Krajský úřad Středočeský kraj
Doručeno: 12.01.2026
004886/2026/KUSK
listy 1 list, sv příloh 1
druh svazek

Předmětem posuzování vlivů na životní prostředí podle zákona č. 100/2001 Sb., v platném znění (dále jen „zákon EIA“) je záměr „Pokračování těžby v lomu Mrač“ Č.J. 161777/2025/KUSK, kód záměru STC2730.

Podatel tímto podle § 8 odst. 3 zákona EIA v zákonem stanovené lhůtě 30 dnů, počítané ode dne zveřejnění informace o dokumentaci na úřední desce krajského úřadu, tj. do 9. 1. 2026, podává ke zveřejněné dokumentaci následující vyjádření.

.str. 27 hlukové studie

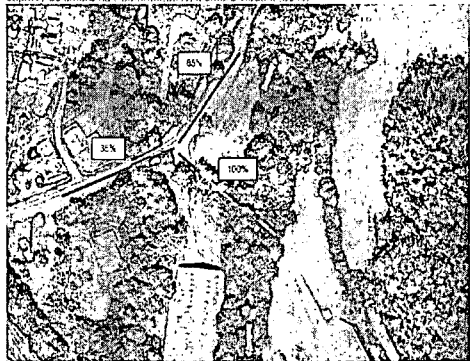
V hlukové studii nebyly jednoznačně specifikovány parametry protihlukových opatření - délka, výška, činitel pohltivosti α . Z uvedeného není jednoznačné a přezkoumatelné s jakými parametry byla zpracována hluková studie a na základě jakých údajů bylo provedeno hlukové posouzení. Požadujeme navrhnout protihlukové stěny oboustranně pohltivé pro minimalizaci odrazů. Požadujeme v hlukové studii uvést hodnotu implicitního útlumu povrchu terénu G.

V hlukové studii je nesoulad s výpočtovými body pro stacionární zdroje hluku. V tabulce č.3 je označeno 7 výpočtových bodů a v obr.č. 6 je označen i bod 8, pro který jsou provedeny výpočty. Tento bod č.8 není jednoznačně identifikován. Požadujeme nápravu hlukové studie, aby její výsledky byly jednoznačné.

V hlukové studii na str. 3 je uvedeno, že terén je pohltivý a na str. 30 je uvedeno, že ve výpočtech bylo uvažováno s terénem odrazivým. S jakým terénem tedy bylo v hlukové studii počítáno? Požadujeme nápravu hlukové studie, aby její výsledky byly jednoznačné.

OBR.1a Vizualizace stavu - doprava Varianta I - slávající výjezd z areálu lemu + rozložení dopravy do směru na Podmračí (65%) a směru na drah (35%)

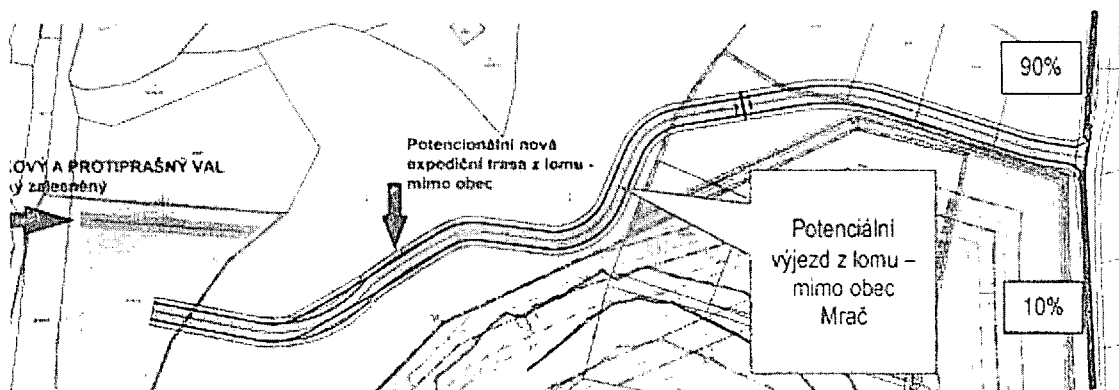
Oproti dokumentaci EIA předložené v roce 2024 došlo ke změnám v rozložení dopravy.

Požadujeme vysvětlení navýšení intenzity dopravy přes Mrač o 15%.

OBR.4 Vizualizace budoucího stavu – doprava Varianta II + rozložení dopravy

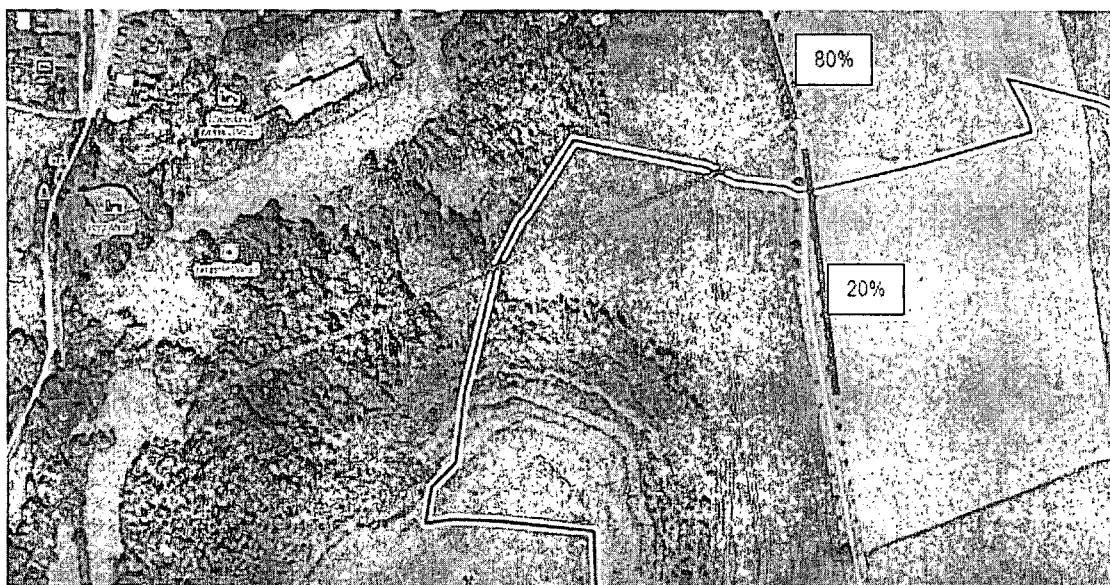
Požadujeme vysvětlení navýšení intenzity dopravy směrem na Žiňánky o 10%.

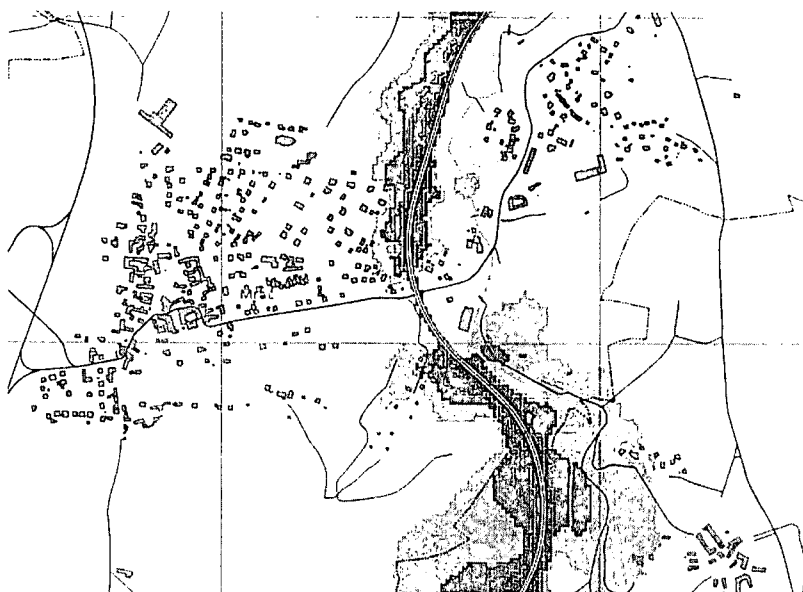
Jednoznačně kvantifikovat požadavek na zábor PUPFL a vyhodnotit jeho vlivy.

Vypořádání: Zábor PUPFL a jeho vyhodnocení je uveden v textu dokumentace v kapitole B.II. a v kapitole D.I.

.str. 27 hlukové studie

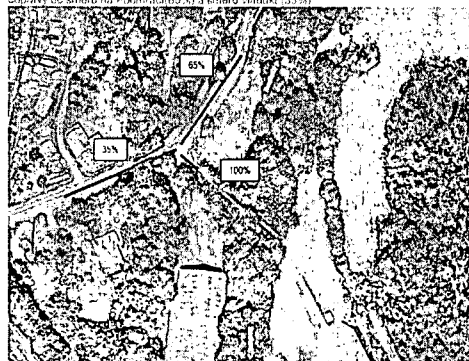
V hlukové studii nebyly jednoznačně specifikovány parametry protihlukových opatření - délka, výška, činitel pohltivosti α . Z uvedeného není jednoznačné a přezkoumatelné s jakými parametry byla zpracována hluková studie a na základě jakých údajů bylo provedeno hlukové posouzení. Požadujeme navrhnout protihlukové stěny oboustranně pohltivé pro minimalizaci odrazů. Požadujeme v hlukové studii uvést hodnotu implicitního útlumu povrchu terénu G.

V hlukové studii je nesoulad s výpočtovými body pro stacionární zdroje hluku. V tabulce č.3 je označeno 7 výpočtových bodů a v obr.č. 6 je označen i bod 8, pro který jsou provedeny výpočty. Tento bod č.8 není jednoznačně identifikován. Požadujeme nápravu hlukové studie, aby její výsledky byly jednoznačné.

OBR.4 Vizualizace budoucího stavu – doprava Varianta II + rozložení dopravy

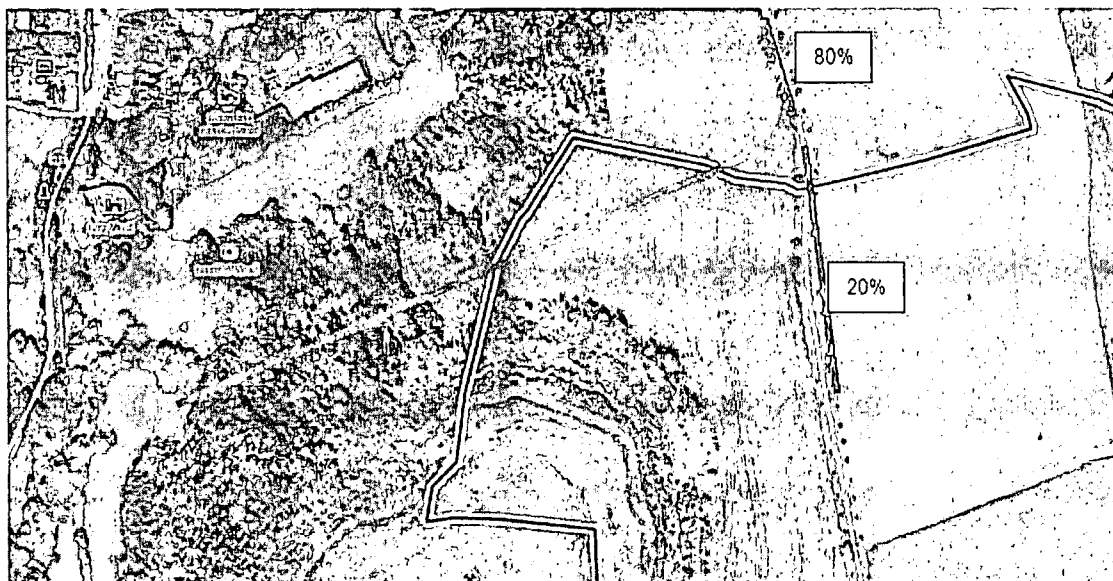
Požadujeme vysvětlení navýšení intenzity dopravy směrem na Žiňánky o 10%.

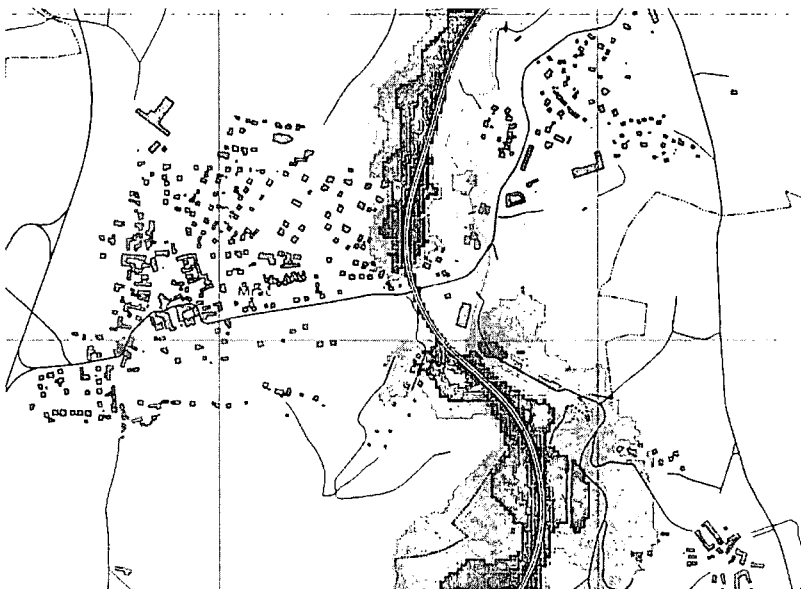
Jednoznačně kvantifikovat požadavek na zábor PUPFL a vyhodnotit jeho vlivy.

Vypořádání: Zábor PUPFL a jeho vyhodnocení je uveden v textu dokumentace v kapitole B.II. a v kapitole D.I.
